**ČESKÉ VYSOKÉ UČENÍ TECHNICKÉ
FAKULTA STAVEBNÍ
Katedra technologie staveb**

**A. POSUDOK PROJEKTOVEJ
DOKUMENTÁCIE**

2. Nevhodné riešenia projektu / návrh úpravy

PRÍLOHA Č.1 - OZUB STENA KOLEKTOR

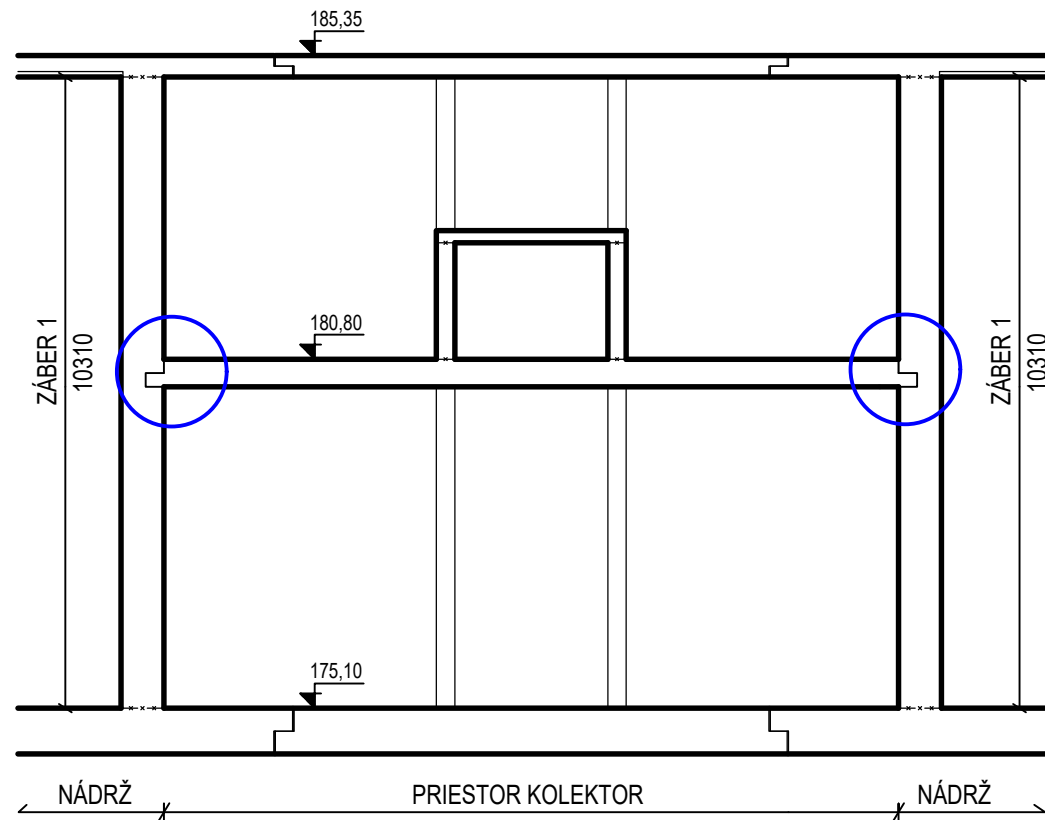
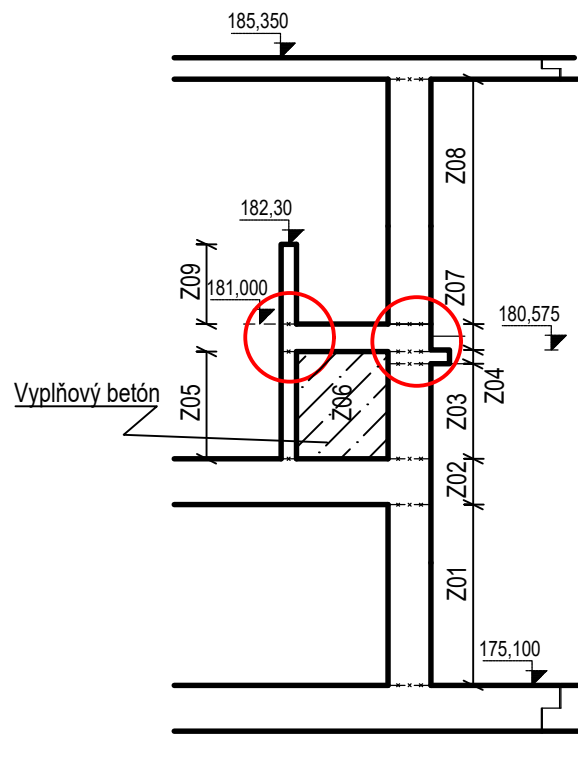
Postup výstavby dohodou medzi projektantom a zhotoviteľom určuje betonáž „vysokých stien“ na plnú výšku (10,3 m). Z tohto dôvodu je nutné upraviť pracovnú škáru steny kolektor (po celej dĺžke kolektoru) a s tým spojenú zmenu vystuženia konštrukcie / zmenu napojenia steny kolektor na medzistrop kolektoru. Príklad : zapustenie medzistropu do steny. Grafický popis vid' príloha č.1 Ozub kolektorovej steny.

1. Minimalizácia riešených pracovných škár
2. Značné urýchlenie výstavby oproti pôvodnému projekčnému riešeniu
3. Nutnosť zaistiť správnu polohu osadeného prvku debnenia (ozubu)
4. Zvýšené nároky na betonáž /hutnenie pod ozubom.

PRÍLOHA Č.2 - DNO PRELIVU

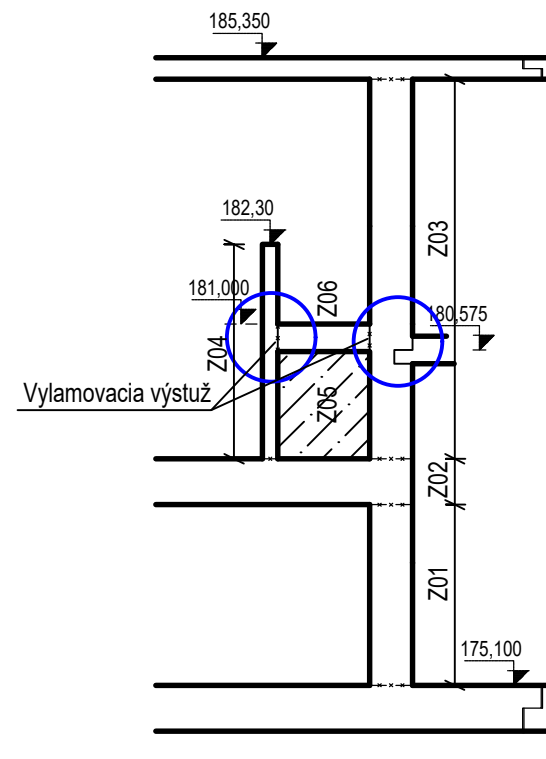
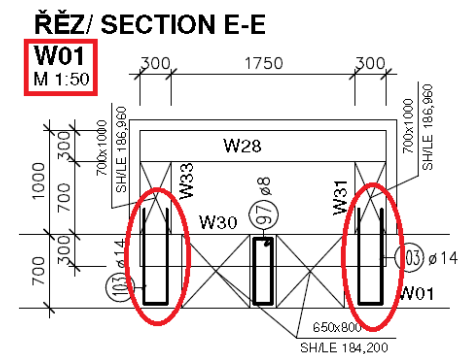
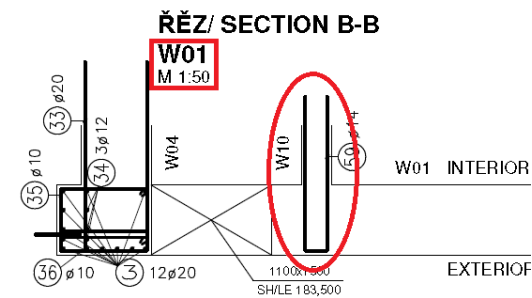
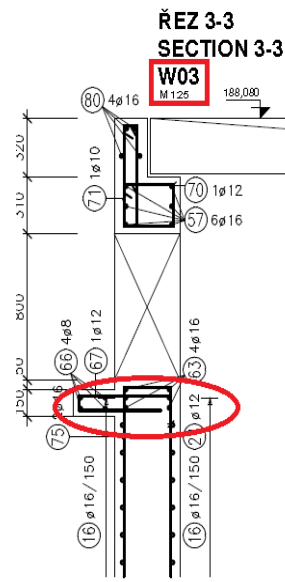
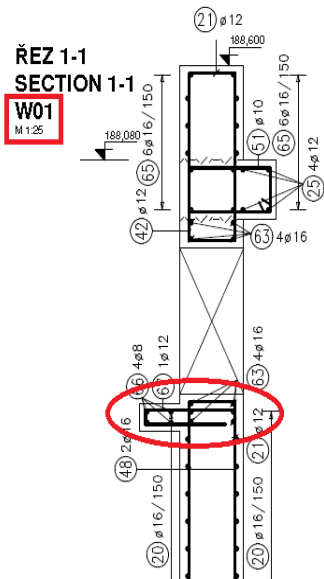
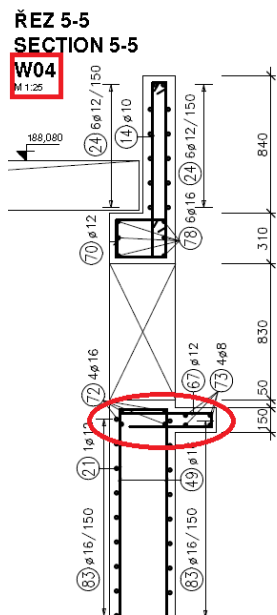
Návrh pracovnej škáry dna prelivu odplyňovacej zóny zasahuje do 2. výškovej úrovne kolektorovej steny. Pre minimalizáciu pracovných škár a už spomenutú betonáž konštrukcií na plnú výškovú úroveň je vhodným návrhom napojenie dna prelivu na stenu pomocou vylamovacej výstuže. Toto napojenie umožňuje výplňový betón pod dnom prelivu. Obdobne je zmenou projektu riešená „druhá strana“ - dno prelivu napojené na stenu prelivu za pomoci vylamovacej výstuže. Grafický popis vypracovaný v prílohe č.2 Dno prelivu

1. Minimalizácia riešených pracovných škár
2. Značné urýchlenie výstavby oproti pôvodnému projekčnému riešeniu
3. Nutnosť zaistiť správnu polohu osadeného prvku debnenia (ozubu)
4. Zvýšené nároky na betonáž /hutnenie pod ozubom.
5. vylamovacia výstuž

PRÍLOHA Č.3 – STENY OBJEKTU STRED (SO08 / SO07 / SO13 / SO14)

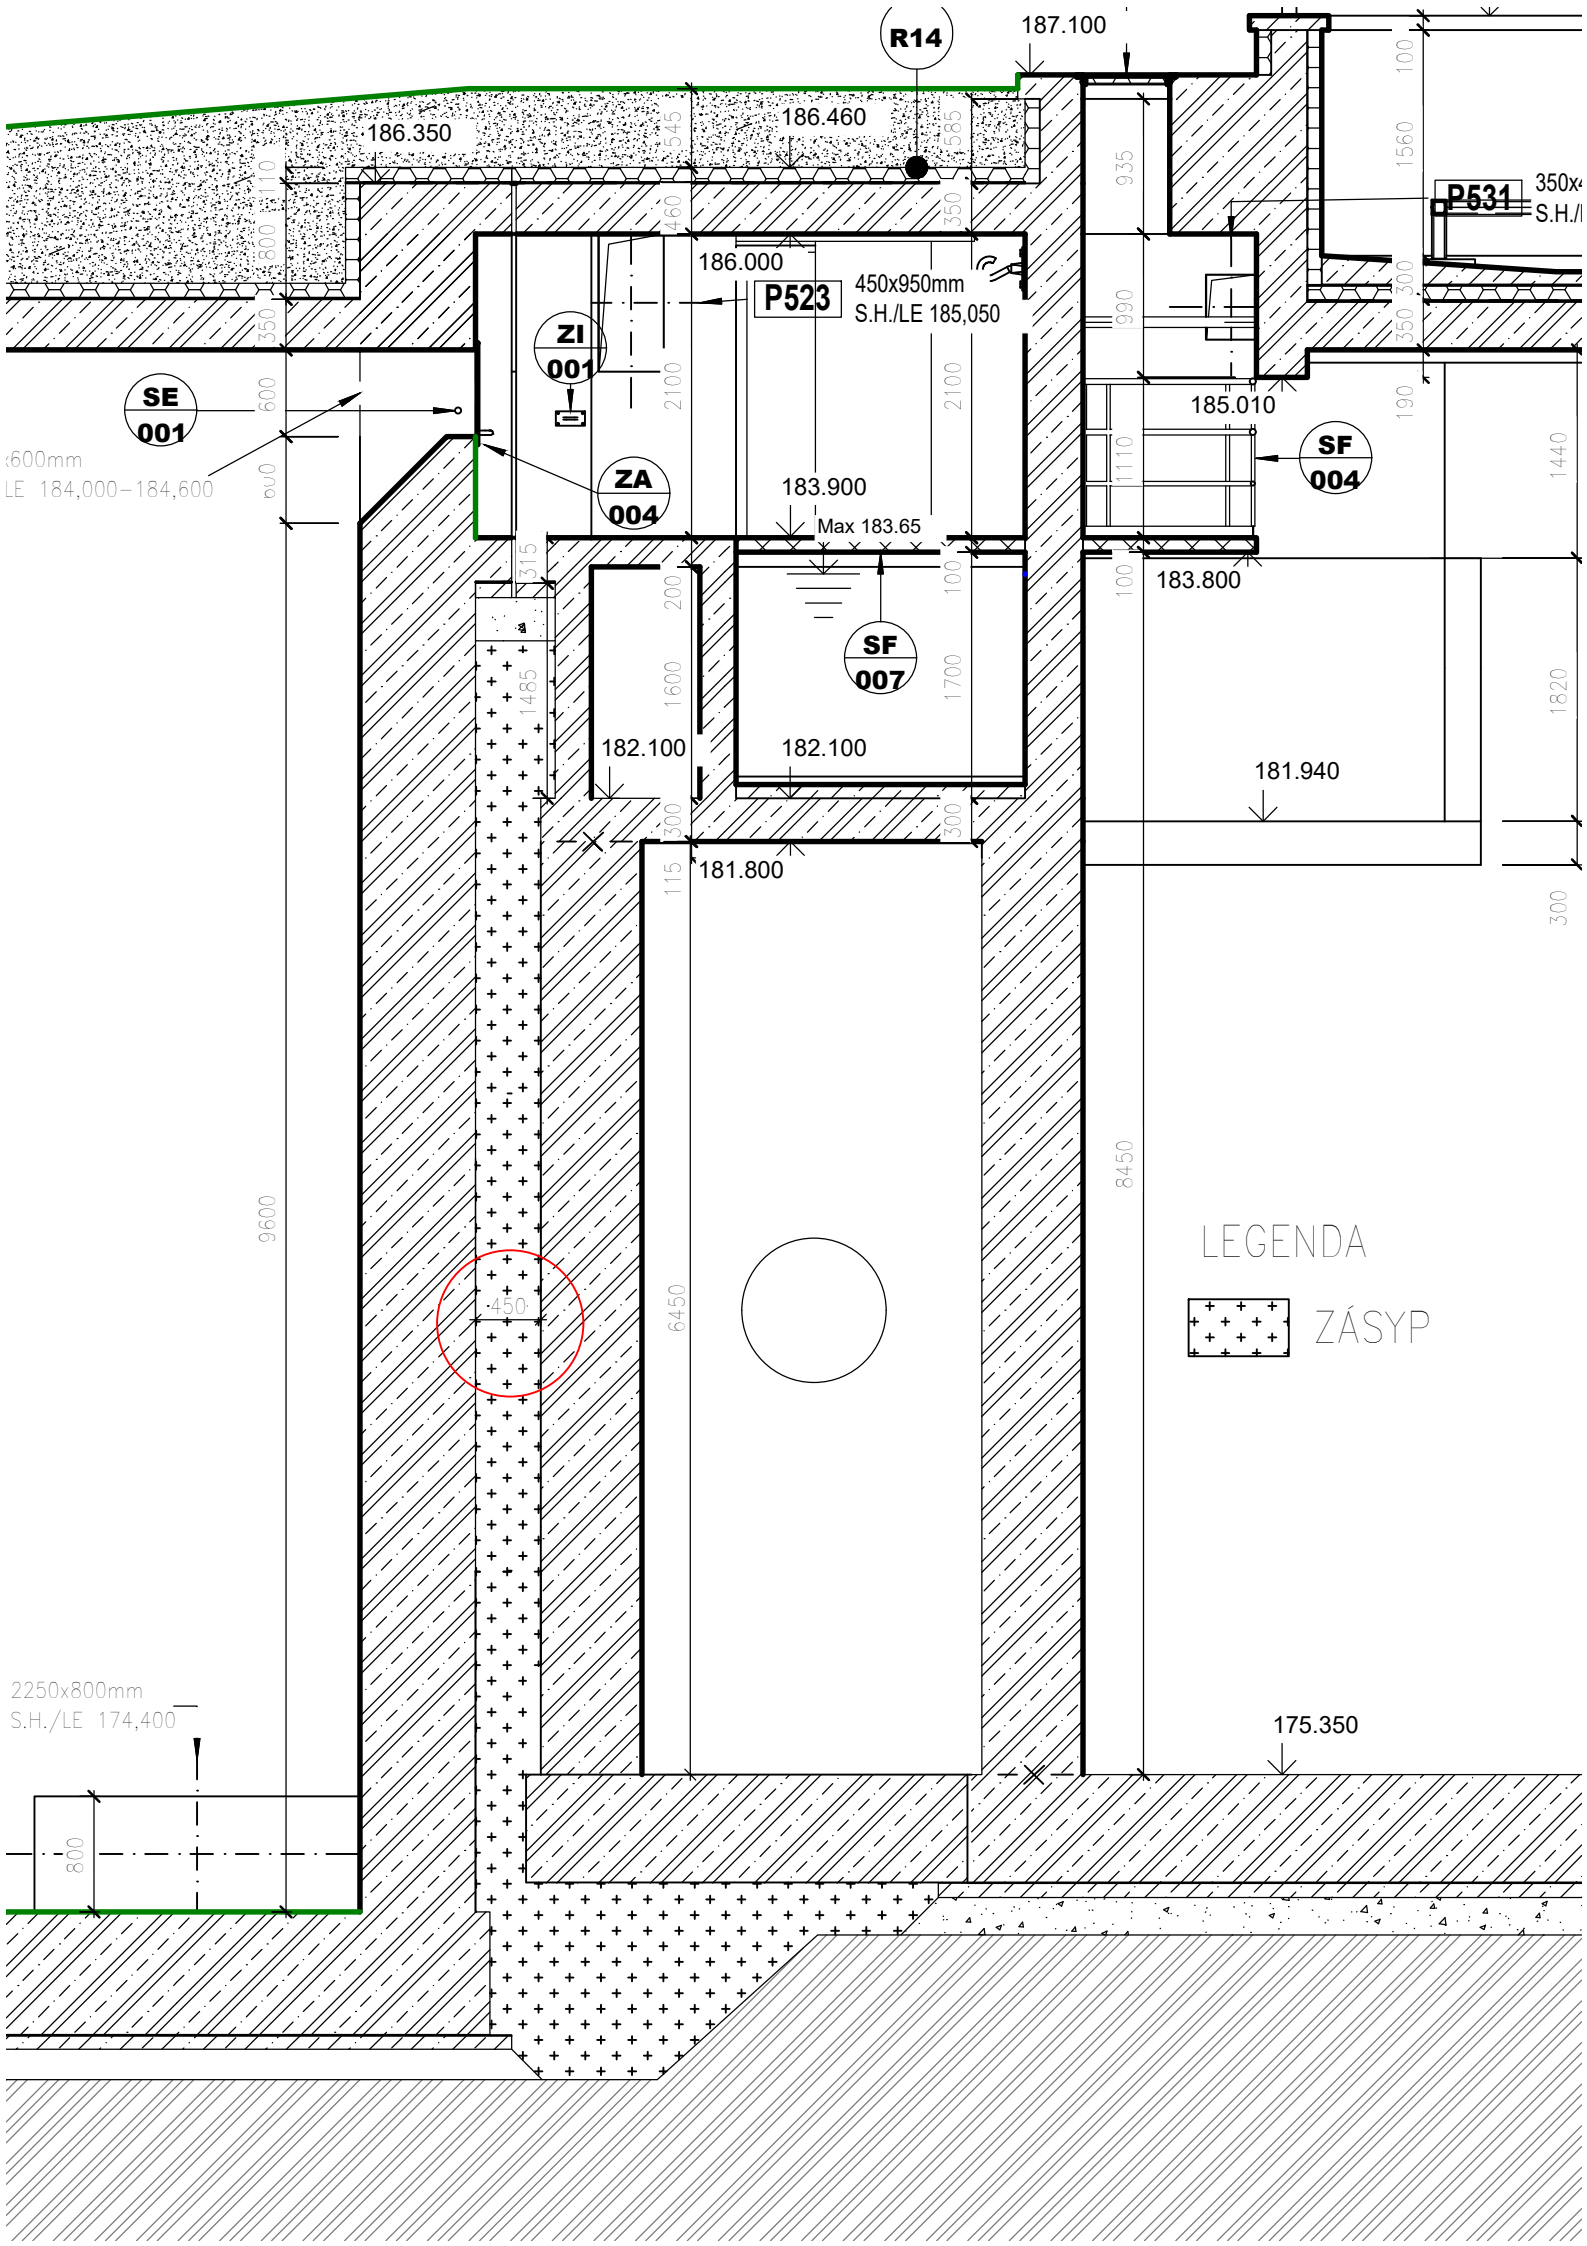
Vytrňovanie stien do rôznych ozubov musí byť zmenou projektu nahradené za vylamovaciú výstuž. Príklad a grafický popis vypracovaný v prílohe č.3 Steny objektu stred.

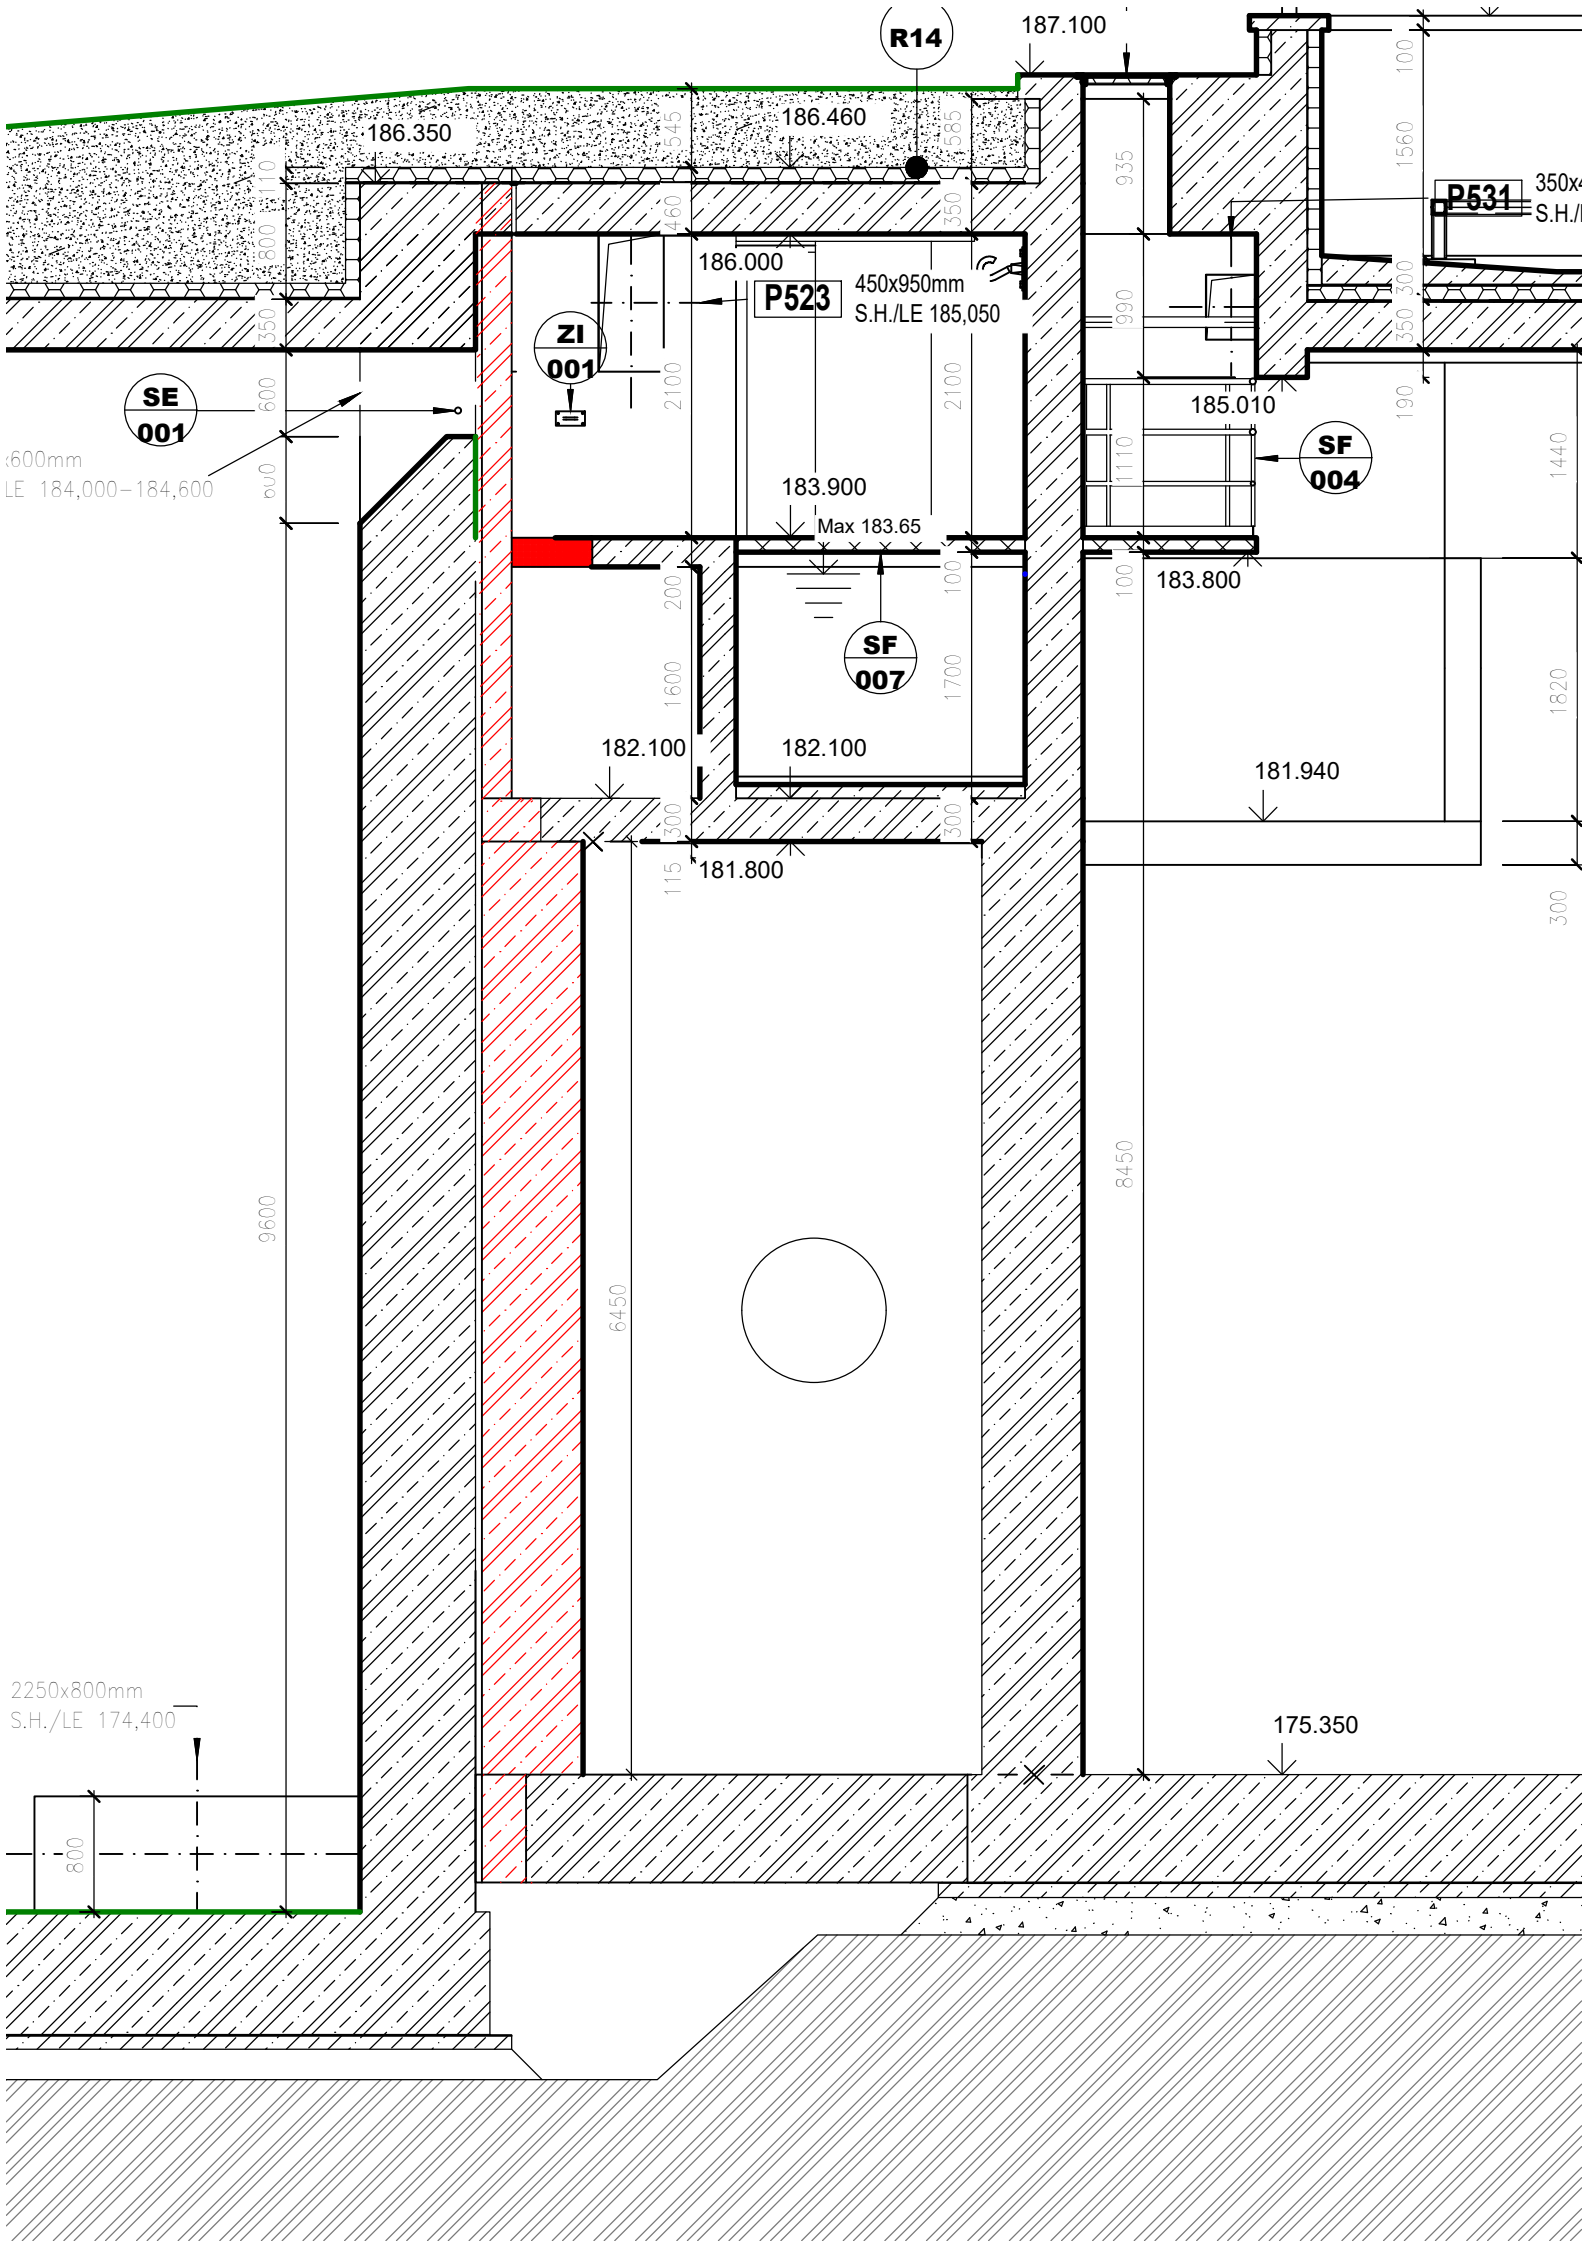
Medzi dilatáciou DC1 a DC4; resp. medzi DC3 a DC6 sa nachádza medzi stenami regeneračnej nádrže a denitrifikácie zásyp. Takto naprojektované konštrukcie sú vzhľadom na časové možnosti nerealizovateľné. Dôvodom je 450 mm medzera medzi stenami, ktorá sa má po zhotovení železobetónových stien zasýpať. Návrh úpravy projektu spočíva v posune základovej dosky a steny denitrifikácie smerom ku stene regeneračnej nádrže. Postup výstavby je potom potrebné upraviť tak, aby bolo možné realizovať stenu denitrifikácie ako jednostrannú konštrukciu; tzn. kotvy v základovej doske, návrh rámov debenia apod. Grafický popis a návrh úpravy vid' príloha č.4 Stena DC1 / DC4.
